INFORME N° 00055-2025-SENACE-PE/DEAR-UFM

ASUNTO : Informe final de evaluación del Quinto Informe Técnico Sustentatorio de la Unidad Minera Julcani», presentado por Compañía de Minas Buenaventura S.A.A.

REFERENCIA : Expediente M-ITS-00181-2024 (09.08.2024)

Figura N° 04: Vista en planta de la nueva poza de filtraciones

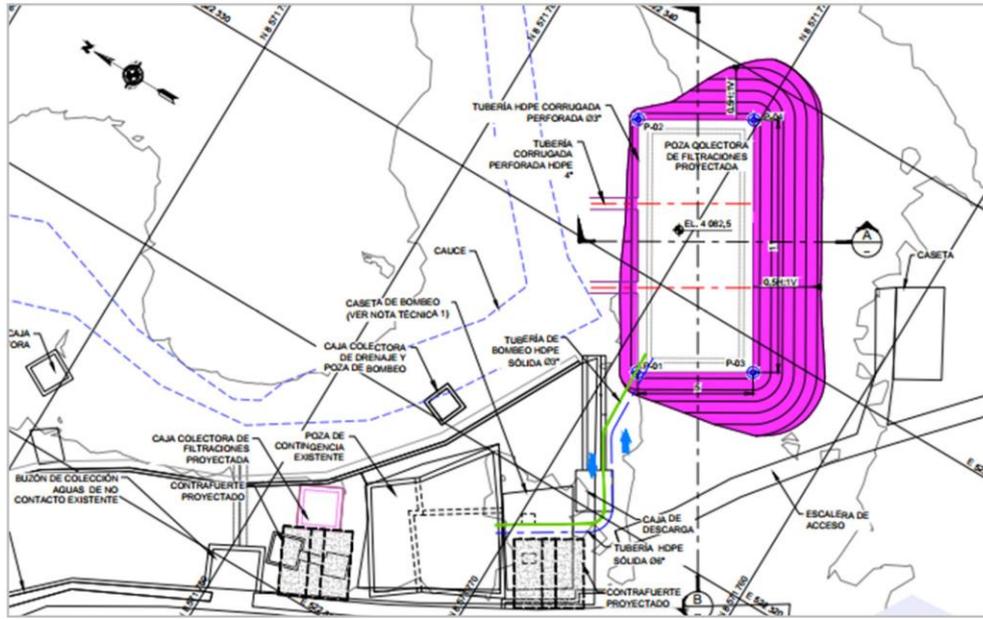
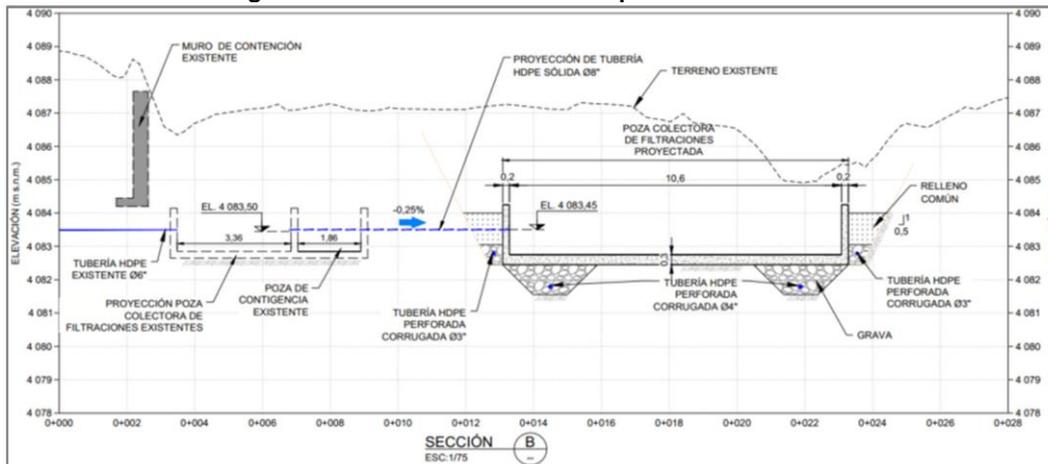
N°	ÍTEM	ENTIDAD	FUNDAMENTO / SUSTENTO	OBSERVACIÓN	SUBSANACIÓN	Sí/No
					de relaves N° 9 en el Quinto ITS Julcani.	
13	Ítem 9.7.1.1.3 (Folio 000039 al 000040)	Senace	En el ítem 9.7.1.1.3 Características del componente, respecto a la poza colectora de filtraciones , el Titular describe sus dimensiones; sin embargo; en el Plano 567-FA-400-HDR-002 se observa dimensiones de la poza colectora distintas a las descritas en el ítem 9.7.1.1.3. Asimismo, no queda claro las entradas y salidas de la nueva poza colectora de filtraciones.	Se requiere al Titular indicar en el ítem 9.7.1.1.3 las dimensiones de la poza colectora de filtraciones en concordancia con el Plano 567-FA-400-HDR-002. Asimismo, deberá describir y presentar en dicho plano la conducción de las aguas que ingresan y salen de la nueva poza colectora de filtraciones hacia la poza existente.	El Titular corrige las dimensiones en el ítem 9.7.1.1.3 del capítulo 9, en concordancia con el Plano 567-FA-400-HDR-002. Asimismo, en el Anexo 9-3 se adjunta el Plano 567-FA-400-HDR-002 se presenta una nota técnica donde se describe la conducción de las aguas que ingresan y salen de la nueva poza colectora de filtraciones hacia la poza existente.	Sí

Figura N° 06: Vista en planta del sistema de captación de filtraciones

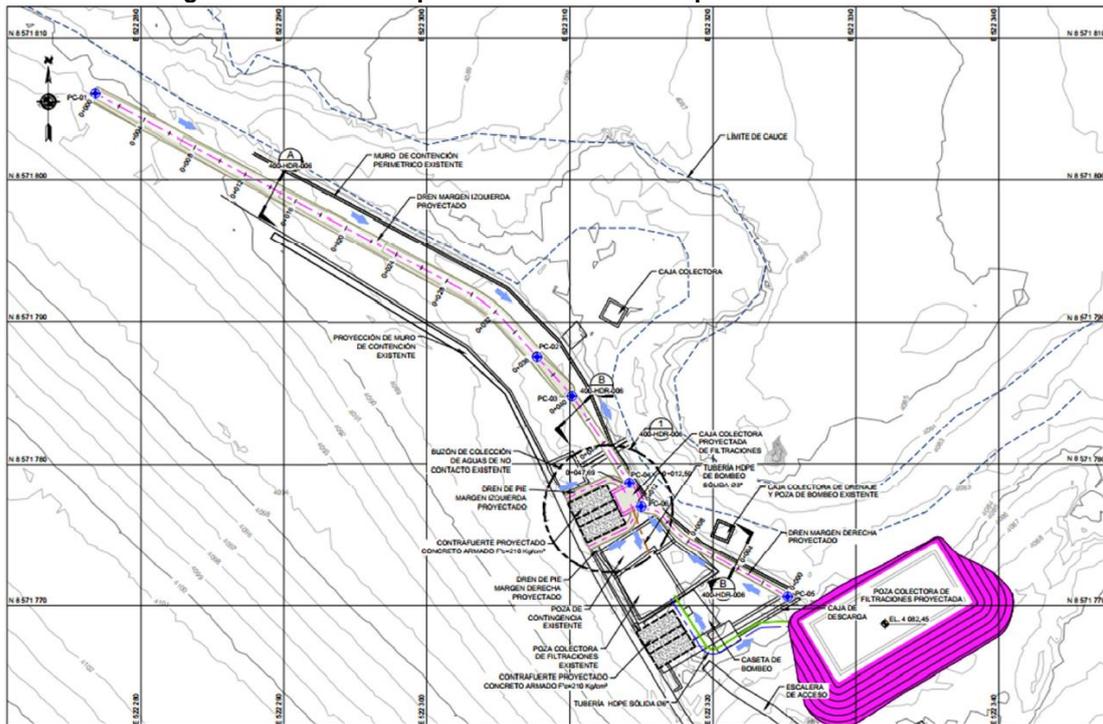
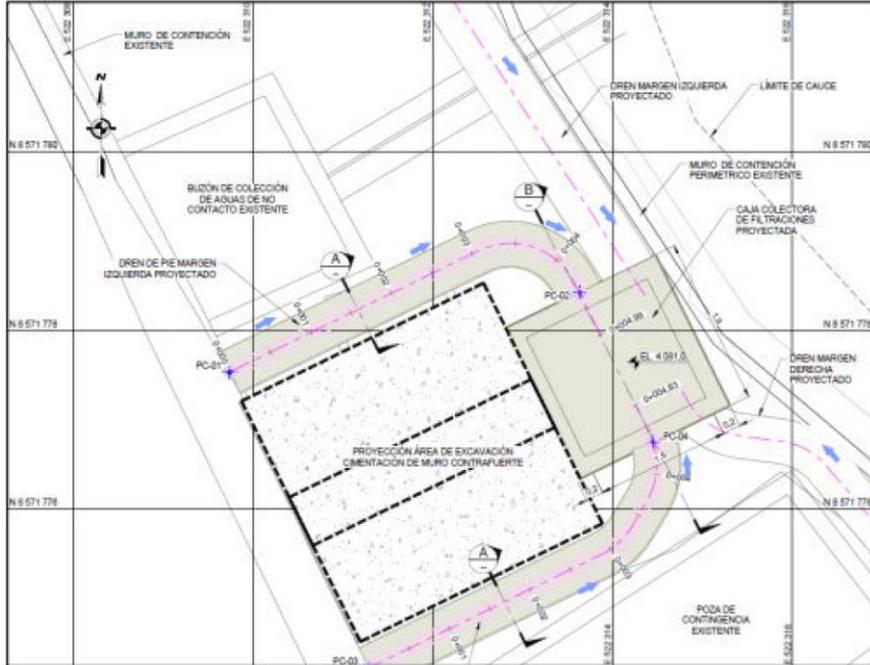
14	Ítem 9.7.1.1.3 (Folio 000040 al 000041)	Senace	En el ítem 9.7.1.1.3 Características del componente, respecto a los Drenes y caja colectora de filtraciones , el Titular indican que los drenes propuestos tanto de la margen izquierda y derecha; así como las que rodean al contrafuerte, descargarán en la caja colectora proyectada; para luego ser bombeadas hacia la actual poza de filtraciones; sin embargo, en el Plano 567-FA-400-HDR-005 se observa que por el contrafuerte propuesto pasaran tuberías HDPE y tubería de bombeo que	Se requiere al Titular aclare si el sistema de drenaje proyectado, propone drenes que pasan por ambos contrafuertes; tal como se observa en el Plano 567-FA-400-HDR-005; o únicamente pasará por una de estas. Asimismo, deberán aclarar si los drenes descargarán sólo en la poza de filtraciones existente o también descargarán en la poza de filtraciones propuesta. Asimismo, deberá mostrarse en el Plano 567-FA-400-HDR-005 la conducción de las aguas filtradas	El Titular muestra en el Plano 567-FA-400-HDR-005 los drenes del margen izquierdo y derecho, que rodean un solo contrafuerte. Para su correcta visualización el Titular cambió de color de las tuberías de los drenes, en dicho plano. Asimismo, precisa que los drenes conducen las filtraciones de agua hacia la caja colectora y luego pasa a la poza de contingencia existente, sin que ello	Sí

N°	ÍTEM	ENTIDAD	FUNDAMENTO / SUSTENTO	OBSERVACIÓN	SUBSANACIÓN	Sí/No
			<p>descargaran hacia la poza de filtraciones propuestas.</p> <p>Asimismo, en el Plano 567-FA-400-HDR-005 no se muestra la conducción de las aguas filtradas desde la poza colectora propuesta hacia la poza de filtraciones existente.</p>	desde la poza colectora propuesta hacia la poza de filtraciones existente.	<p>implique la conducción a la nueva poza colectora de filtraciones, sino más bien se conduciría directamente a la PTAA Achilla. Lo anteriormente descrito se verifica en la nota técnica del plano en referencia (Plano 567-FA-400-HDR-005)</p> <p>Asimismo, en el Plano 567-FA-400-HDR-005 se visualizan las direcciones de los flujos desde la poza colectora propuesta hacia la poza de filtraciones existente y viceversa, con flechas de color azul.</p>	
15	Ítem 9.7.1.1.3 (Folio 000043)	Senace	<p>En el ítem 9.7.1.1.3 Características del componente, respecto a la <u>Plataforma en el sector aguas arriba a la cota 4 138 m.s.n.m.</u>, el Titular no sustenta la construcción de la plataforma aguas arriba del depósito de relaves N° 9; así como no presenta una sección de la plataforma donde se visualice los accesos existentes.</p>	Se requiere al Titular sustentar la necesidad de construcción de la plataforma aguas arriba del depósito de relaves N° 9; así como presentar una sección de la plataforma donde se visualice los accesos existentes.	<p>El Titular precisa que la función de la plataforma aguas arriba es para mantener un borde libre mínimo de 3 metros respecto del pond, de esta manera contiene el agua acumulada en el pond.</p> <p>Asimismo, en el plano 7567-FA-300-CIV-009 se muestra la sección de la plataforma y en el plano 7567-FA-500-ACC-006 se presenta la sección del</p>	Sí
